PROJET REALEX

Rue de la Loi _ 1040 Bruxelles

Demande de Permis d'Urbanisme amendée
suite aux recommandations de l'étude d'incidences

NOTE EXPLICATIVE

Figure 26.b Localisation des commerces dans le projet amendé

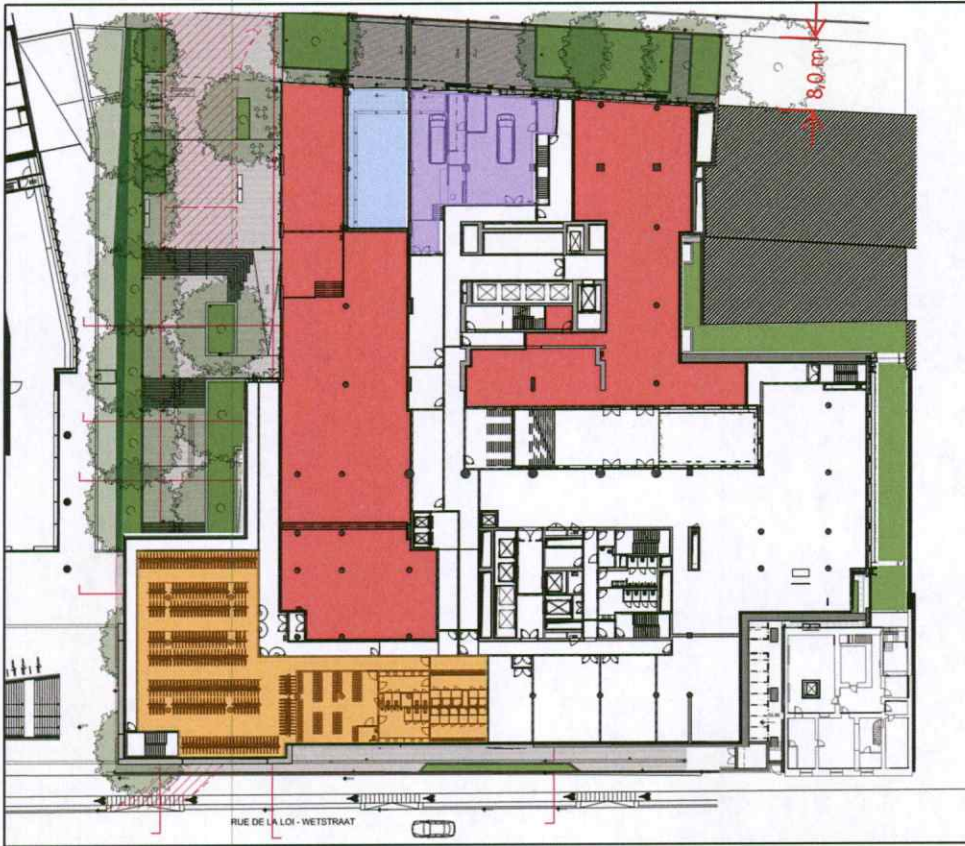
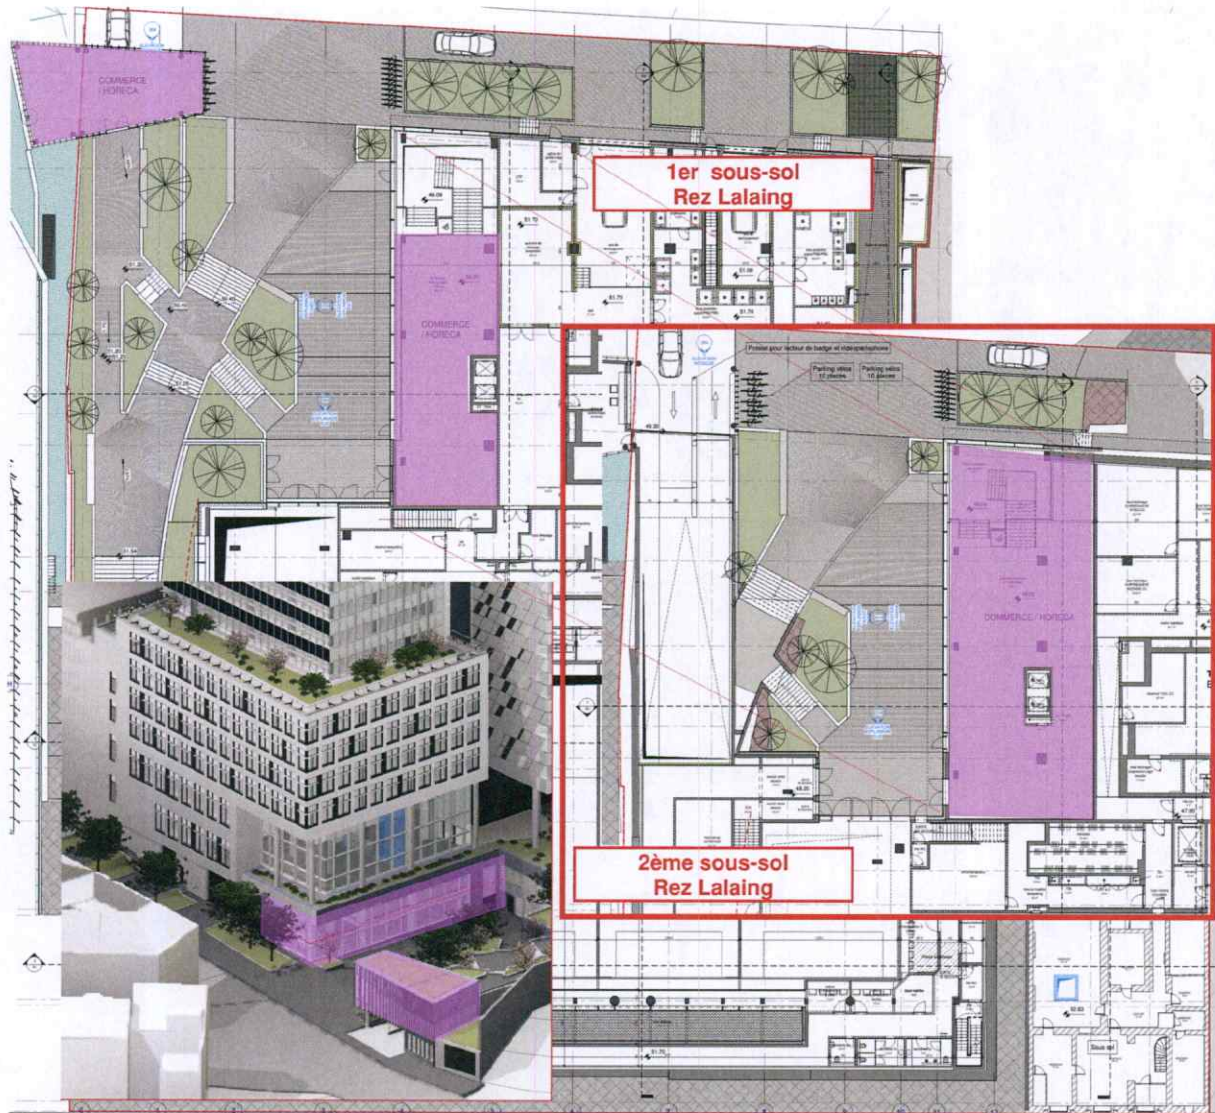
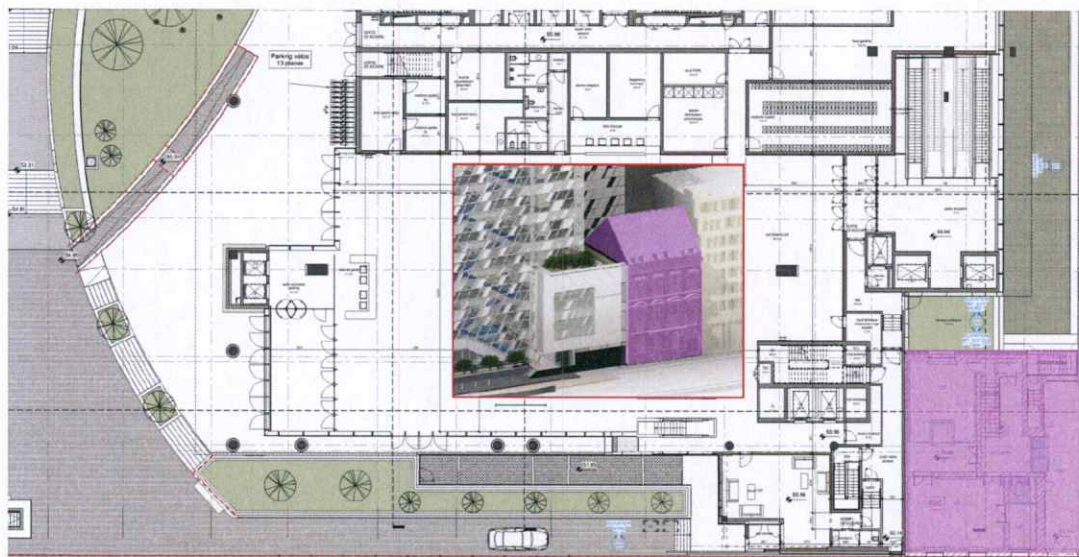
Le projet initial comportait deux zones affectées aux commerces, repérées en rouge sur la figure 26.a ci-après et ne prévoyait pas de surface dédiée aux équipements d'intérêt collectif.

Le projet amendé comporte trois zones pour l'implantation de surfaces commerciales et d'équipements d'intérêt collectif, localisées sur les figures 26.b et 26.c ci-après :

Figure 28 a : accès au parking -Projet initial

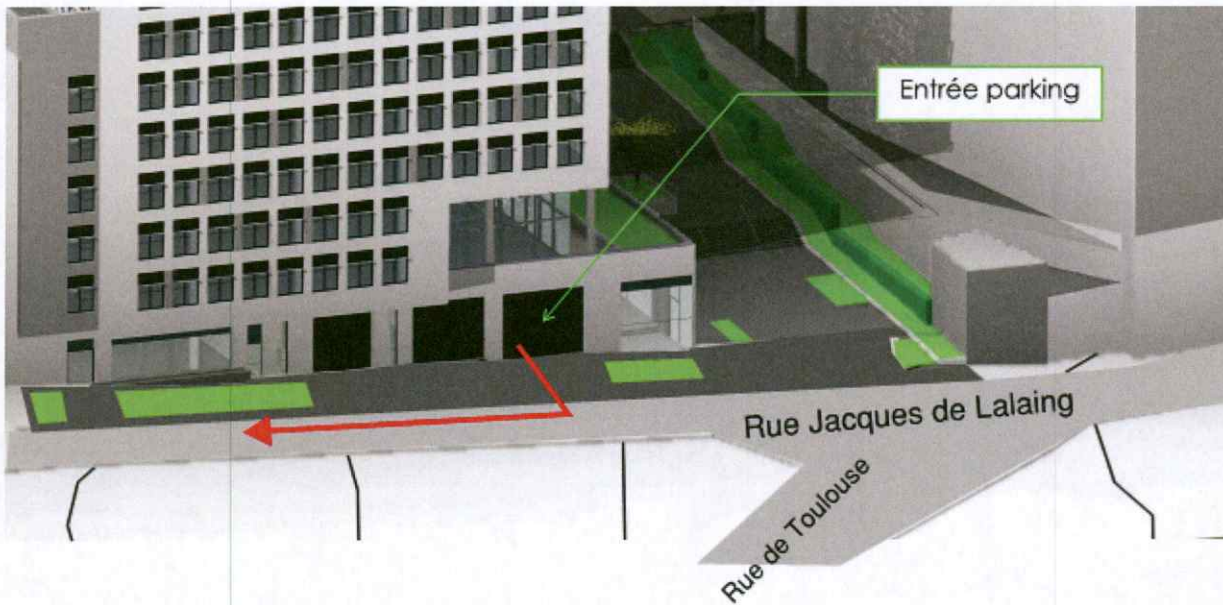
Conformément aux recommandations de l'E.I., l'accès commun aux parkings souterrains, situé rue J. de Lalaing, a été déplacé en dehors du socle de l'immeuble pour s'implanter le long du mitoyen de l'immeuble « The One », face à la rue de Toulouse (rec. n°5.1).

Comme le recommande l'E.I., la barrière de contrôle d'accès au parking est placée dans la rampe, après la porte sectionale, afin de permettre à plusieurs véhicules de se placer en zone d'attente, hors voirie avant qu'ils ne passent ce contrôle en direction des sous-sols.

Figure 33 : Localisation des zones dédiées au service incendie et aux drop-offs – Projet Amendé

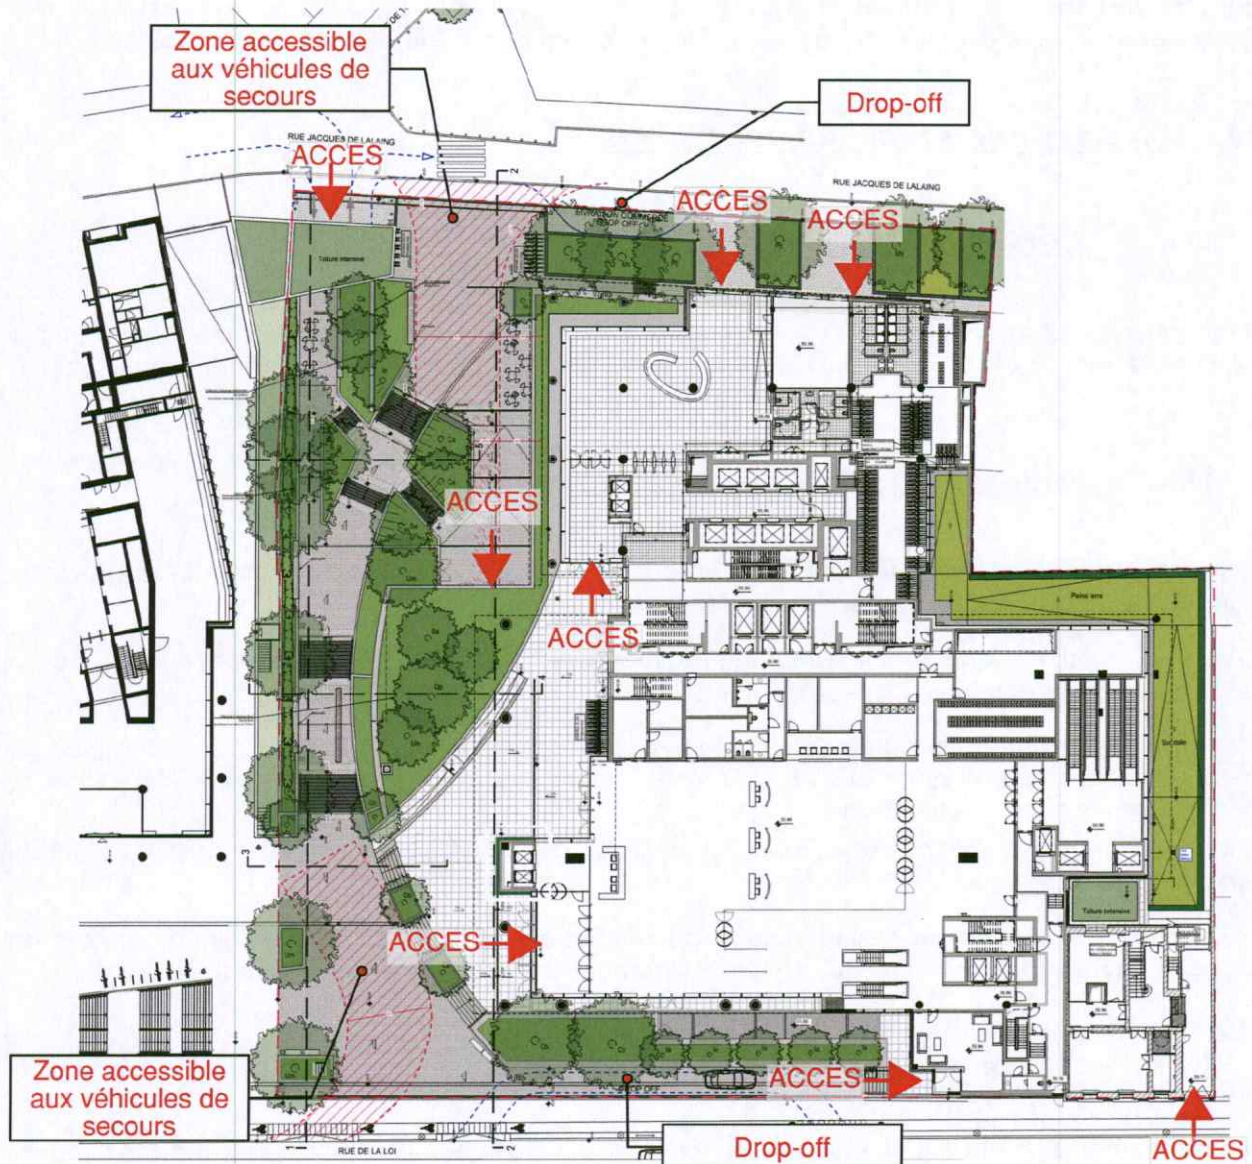
L'accès au site pour les véhicules du SIAMU est prévu dans les deux zones hachurées en rouge dans la figure 33 ci-dessous. La surcharge admissible pour le drop-off côté rue de la Loi et Lalaing est adaptée afin de pouvoir aussi accueillir ces véhicules.

Par ailleurs, comme le recommande l'E.I. (rec. n°2.9 et 3.6), le projet amendé prévoit une seconde zone de dépose minute (de même type que celle côté rue de la Loi) dans la zone de recul le long de la rue Jacques de Lalaing. En outre, cette zone de stationnement temporaire de type dépose minute hors voirie permet également les livraisons à destination des commerces implantés de ce côté.

Figure 34 : Méga structure avec poutres-treillis du projet amendé

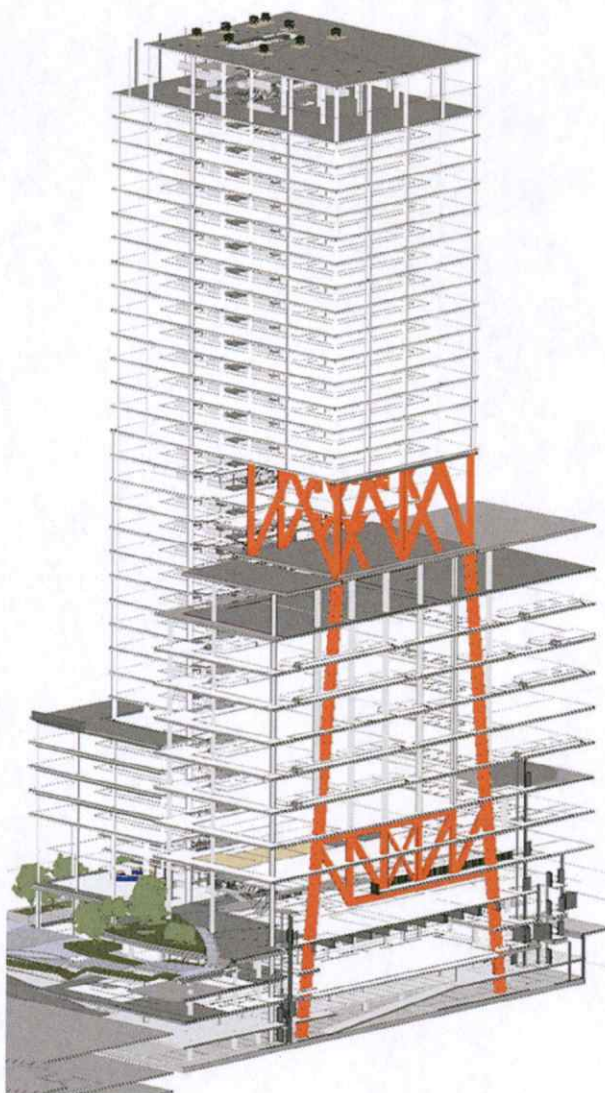
Dans le projet amendé, tenant compte de la nécessité de dégager de tout élément porteur – colonnes ou voiles - les salles de conférences des différents étages ainsi que, surtout, la grande salle d'une capacité de 760 personnes implantée au niveau -2, une étude particulièrement concertée entre la structure et l'architecture a abouti à la mise en œuvre d'une spectaculaire structure permettant de supporter le volume de la tour tout en libérant les espaces accueillant les différentes

Il en résulte une imposante structure composée de poutres-treillis de très grande hauteur et de deux « méga-colonnes » obliques qui assurent le dégagement des espaces. Cette remarquable structure constitue un élément architectural à part entière, sa partie supérieure étant mise en évidence et constituant la charnière entre la partie supérieure de la tour de bureaux et le haut du Centre de Conférences. Cette structure est schématisée dans la figure 34 ci-dessous.
